SMERNICA KOMISIE

ktorou sa prispôsobuje technickému pokroku smernica Rady 74/347/EHS o aproximácii právnych predpisov členských štátov týkajúcich sa zorného poľa výhľadu a stieračov predného skla kolesových poľnohospodárskych alebo lesných traktorov

(79/1073/EHS)

obrázok 2

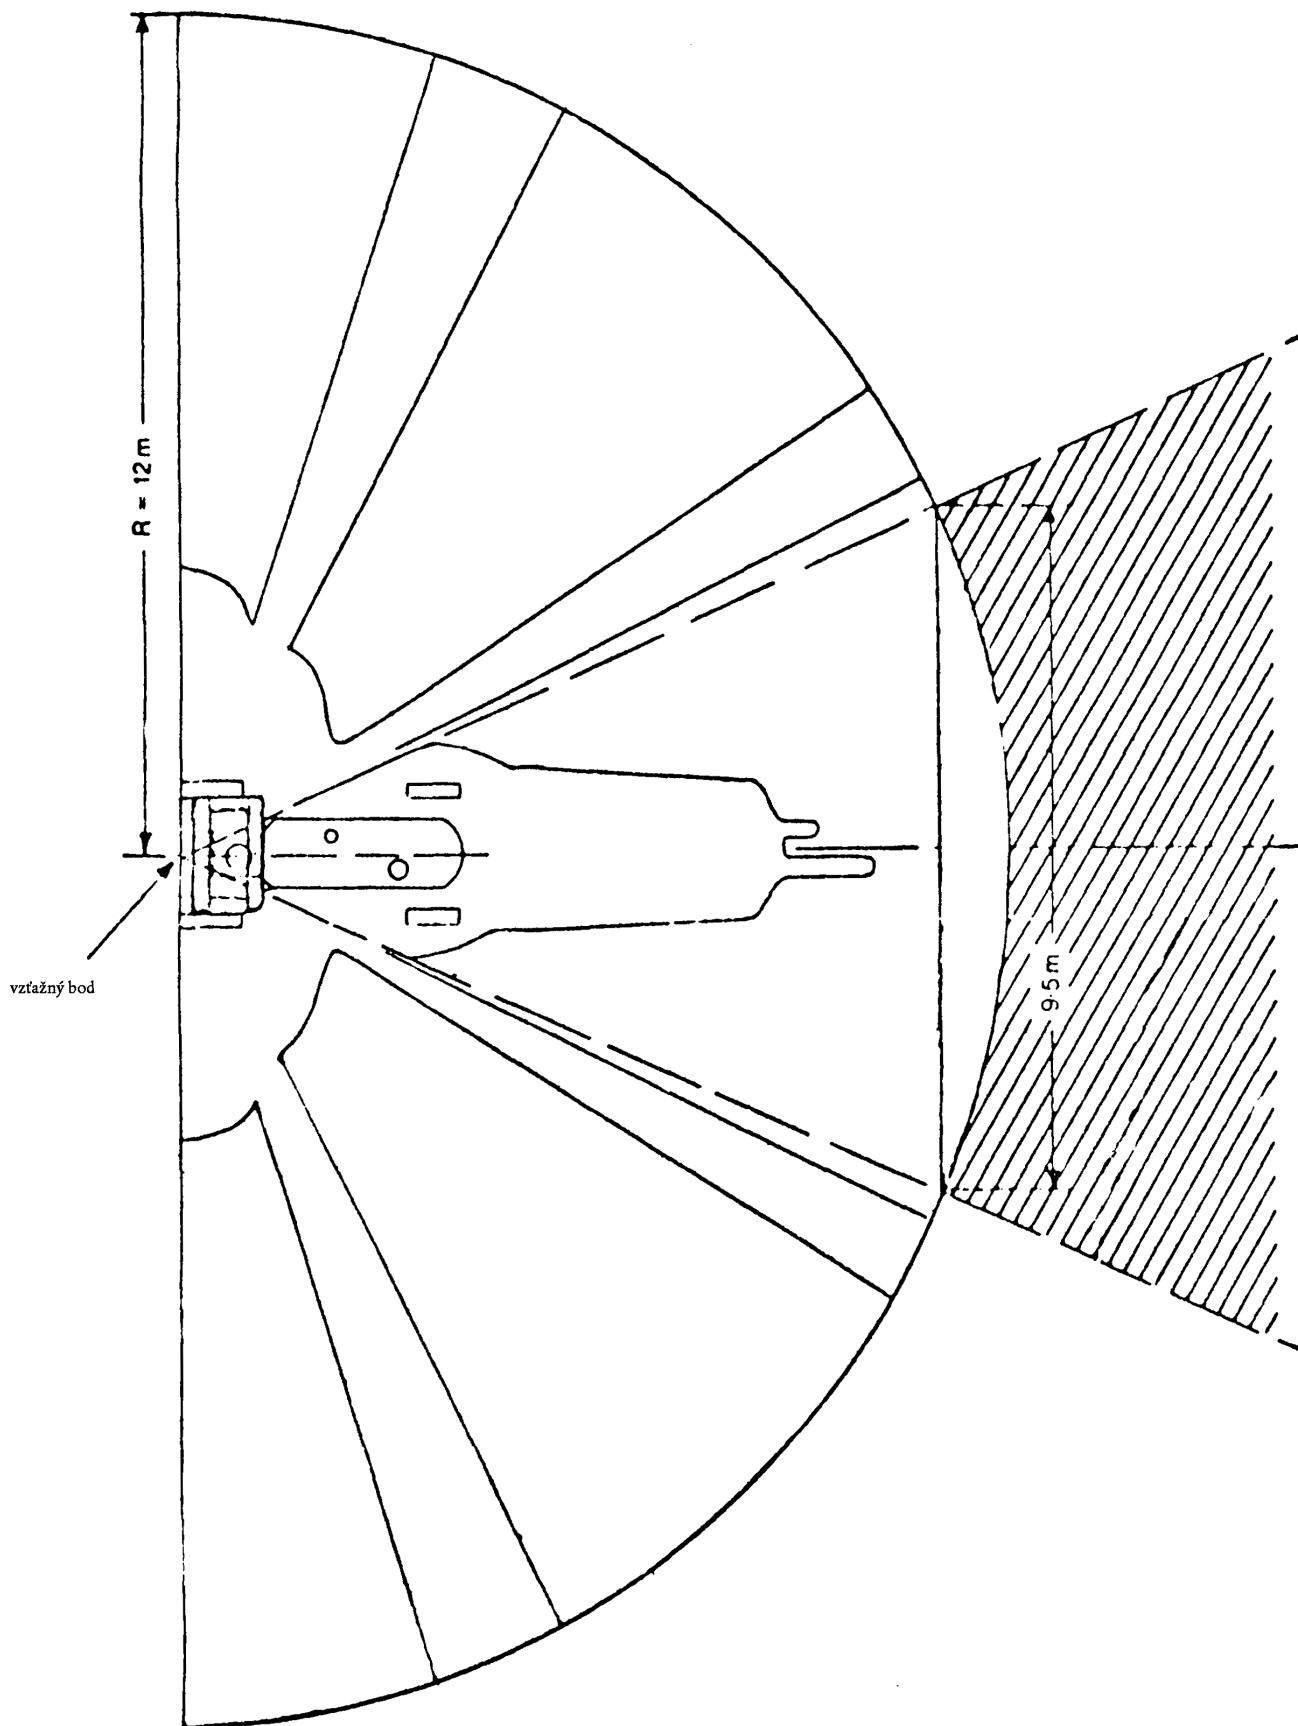
K obrázku 2 – obrázok je nahradený týmto obrázkom:„

„Traktor musí byť umiestnený na vodorovnom povrchu, ako je vidno z obrázku 2. Na podstavci v referenčnom bode v horizontálnej rovine musia byť upevnené dva bodové zdroje svetla, napr. 2 x 150 W, 12 V, vzdialené od seba 65 mm a umiestnené symetricky voči referenčnému bodu. Podstavec sa musí dať otáčať vo svojom strede okolo zvislej osi, ktorá prechádza cez referenčný bod. Za účelom merania javov zakrytého výhľadu podstavec musí byť nastavený tak, aby priamka prechádzajúca oboma zdrojmi svetla bola kolmá na priamku prechádzajúcu konštrukčným prvkom spôsobujúcim jav zakrytého výhľadu a referenčným bodom.

Prekrytia siluety (najtmavší tieň) premietnuté do polkruhového výhľadu zakrývajúcim konštrukčným prvkom pri súčasnem alebo striedavom zapnutí oboch svetelných zdrojov musia byť zmerané podľa 1.4 (obrázok 3).“
